naše značka
5001802266

ČÁSTEČNÁ DEMOLICE / REKONSTRUKCE OBJEKTU GARÁŽÍ V AREÁLU ÚS KHK, a.s. V RYCHNOVĚ NAD KNĚŽNOU

Účel stanoviska: Odstranění stavby

GasNet, s.r.o., jako provozovatel distribuční soustavy (PDS) a technické infrastruktury, zastoupený GridServices, s.r.o., vydává toto stanovisko:

Příloha: Orientační záznam plynárenského zařízení. Tato příloha je nedílnou součástí stanoviska č. 5001802266 ze dne 19.10.2018.

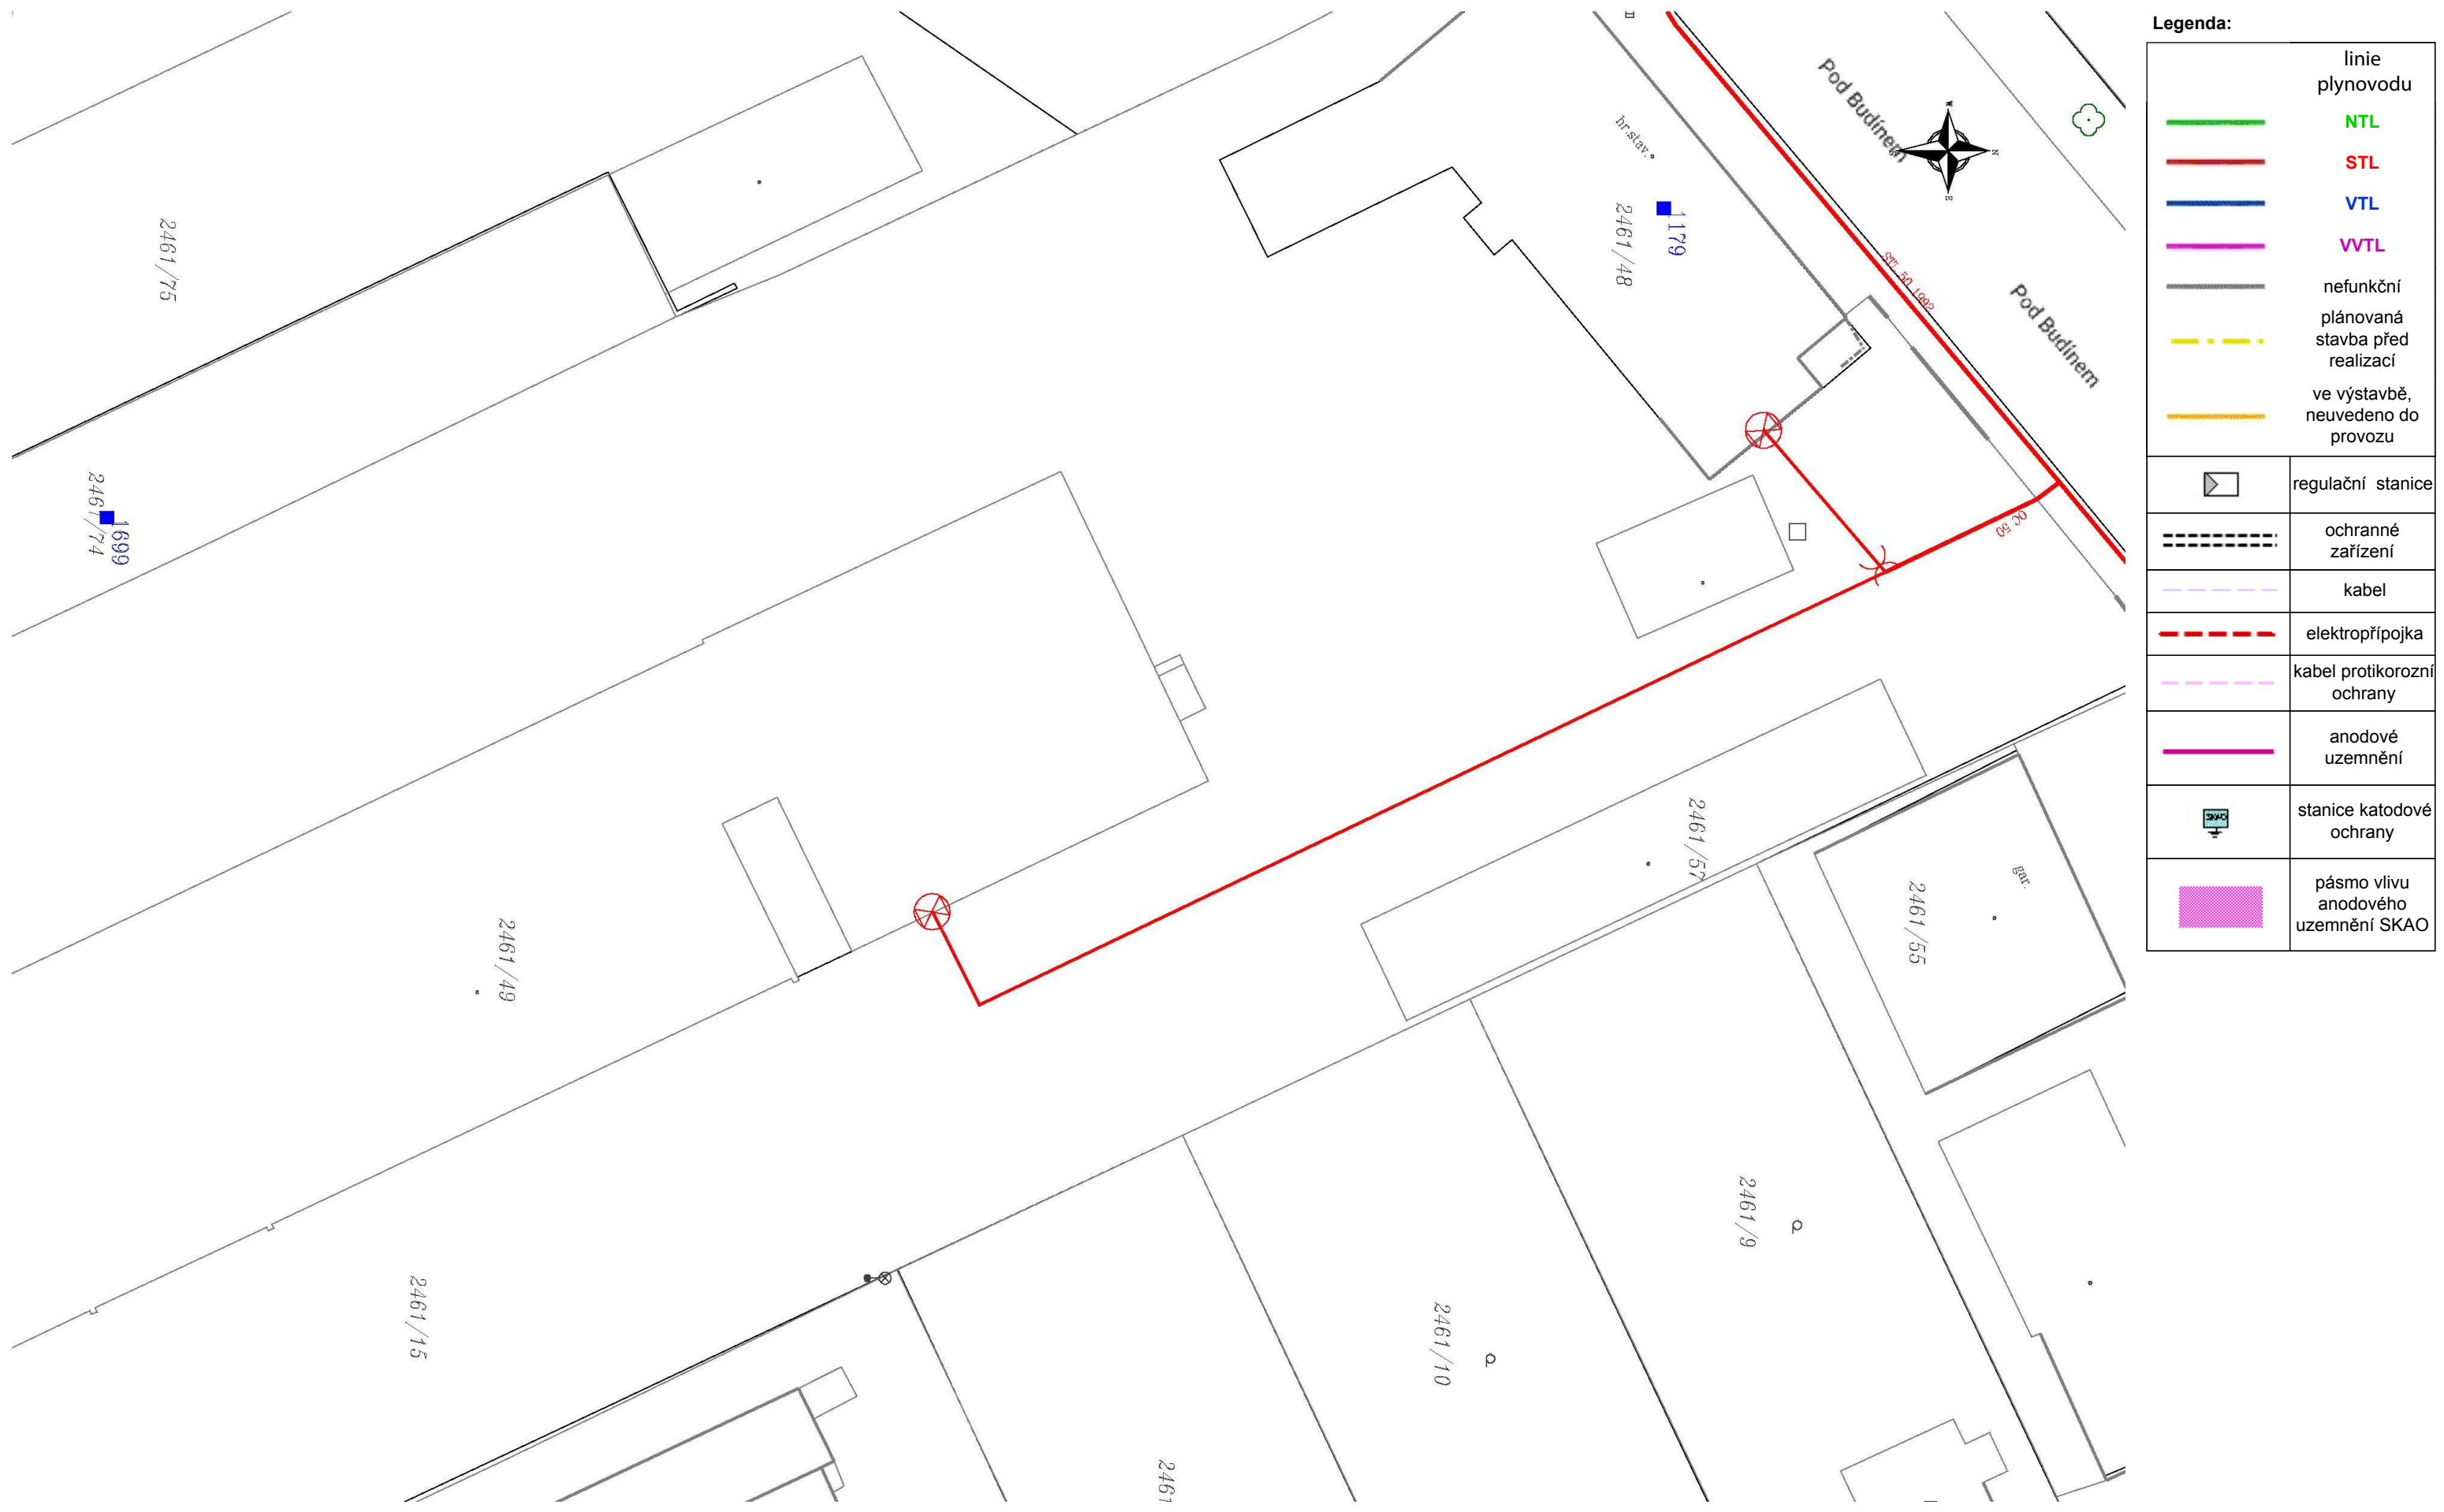
V zájmovém prostoru stavby se nachází STL přípojka plynu OC DN 50, která je ukončena HUP v pilíři u objektu.

Demolicí výše uvedené stavby bude dotčena STL přípojka plynu.

V prostoru 2 metry od HUP lze provádět demolici obvodové zdi pouze ručním způsobem.

Před začátkem demolice musí být v místech dotyku poloha plynárenského potrubí vytyčena a v případě potřeby ověřena ručně kopanými sondami.

Zemní práce v min. vzdálenosti 1m od plynovodu musí být prováděny ručně.

KOORDINAČNÍ SITUACE 1:500

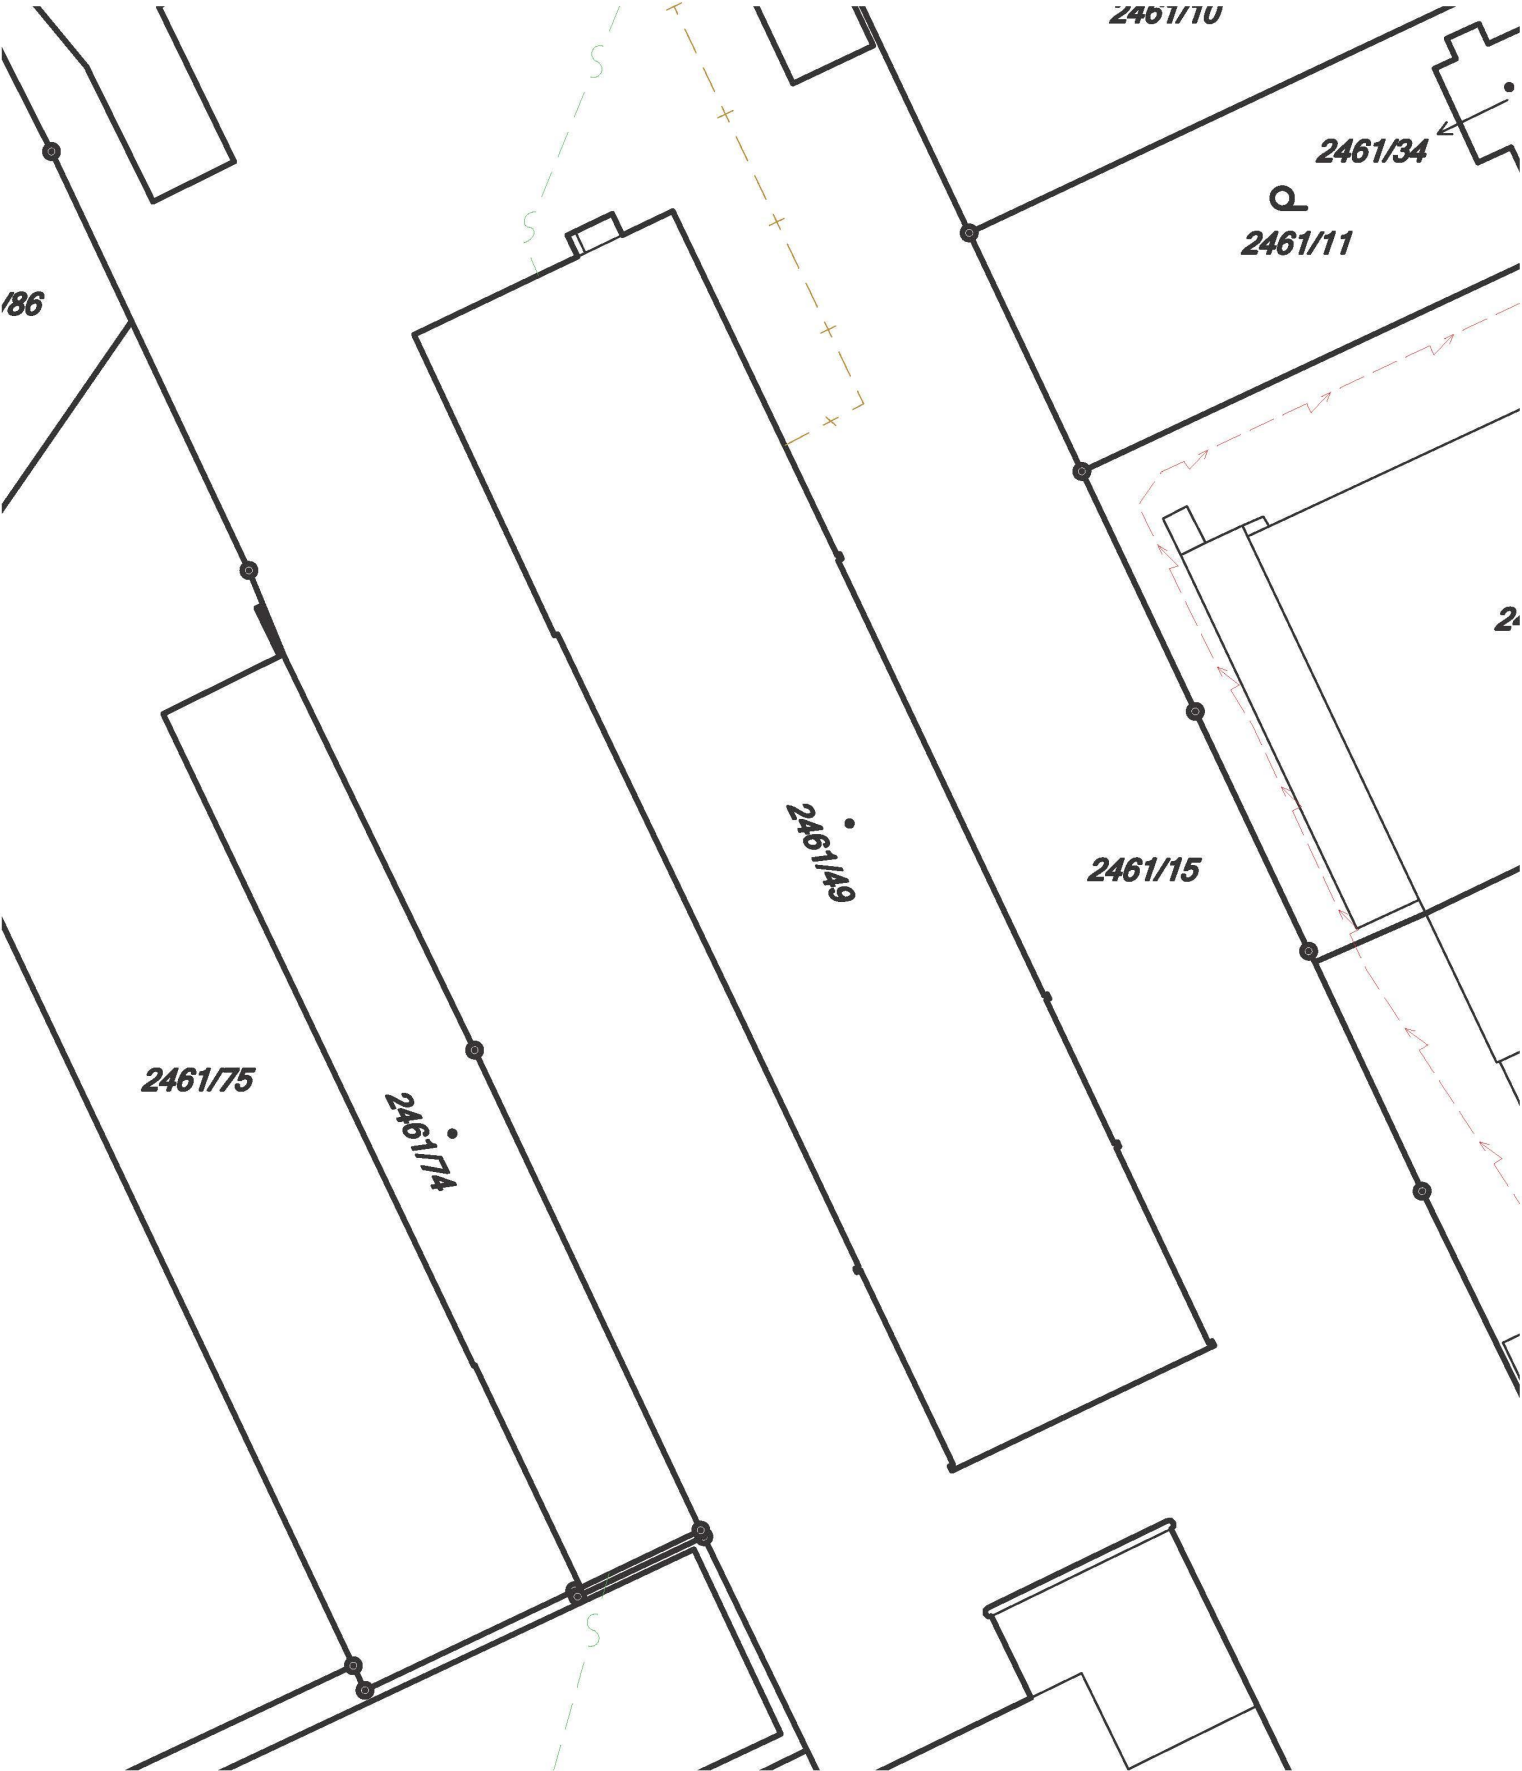
V případě zachování plynovodní přípojky požadujeme toto místo zabezpečit vhodným způsobem proti poškození, zajistit proti posunu a opatřit (z bezpečnostních důvodů) záslepkou. Způsob ochrany plynárenského zařízení navrhuje projektant.
